**“LAVORI DI ADEGUAMENTO DELLA SS24 DEL MONGINEVRO NEL TRATTO CESANA TORINESE-CLAVIERE, COMPRESA LA REALIZZAZIONE DELLA VARIANTE ALL'ABITATO DI CLAVIERE. PROGETTO DEFINITIVO PER IL COMPLETAMENTO DELLE OPERE INERENTI LA GALLERIA DI CESANA A SEGUITO DEL RINVENIMENTO DI ROCCIA CON PRESENZA DI TRACCE DI AMIANTO E REALIZZAZIONE DI DEPOSITO SOTTERRANEO PER LO STOCCAGGIO DEFINITIVO DEI MATERIALI DI SCAVO” E DELLA PERIZIA DI VARIANTE SULLE MODIFICHE RIGUARDANTI LA LOCALIZZAZIONE DELL’IMPIANTO DI BETONAGGIO, DELL’AREA DI DEPONIA E DI FRANTUMAZIONE INERTI TUTTI LOCALIZZATI IN PROVINCIA DI TORINO, NEI COMUNI DI CESANA TORINESE E CLAVIERE**

**PRESCRIZIONI PER LA MITIGAZIONE, COMPENSAZIONE E/O  
MONITORAGGIO DEGLI IMPATTI**

Proponente: **ANAS S.p.A.**

Figura 1.

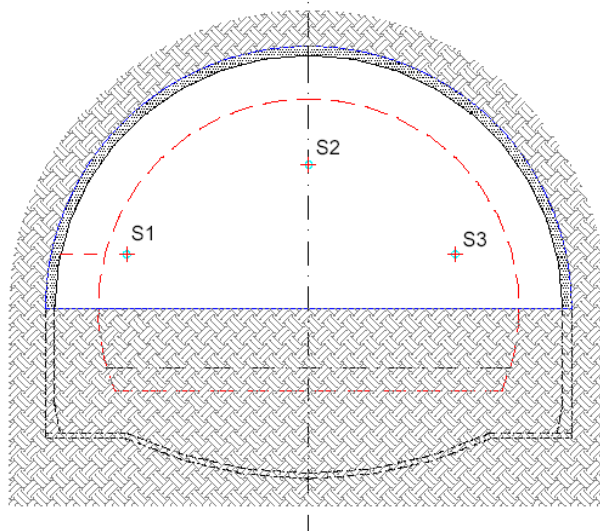
5. Il numero di tali carotaggi, è indicato in 3, con lunghezza minima di 105.20 m ciascuno, da eseguirsi fino alla completa perforazione del setto residuo di galleria da scavare, ubicati rispettivamente sul fronte di scavo, due a circa 1.5 m dal piano di scavo della sezione di calotta ed uno circa 2 m al di sotto della chiave di calotta (Figura 1). I sondaggi dovranno essere realizzati prima dell'inizio dei lavori di realizzazione del deposito sotterraneo.
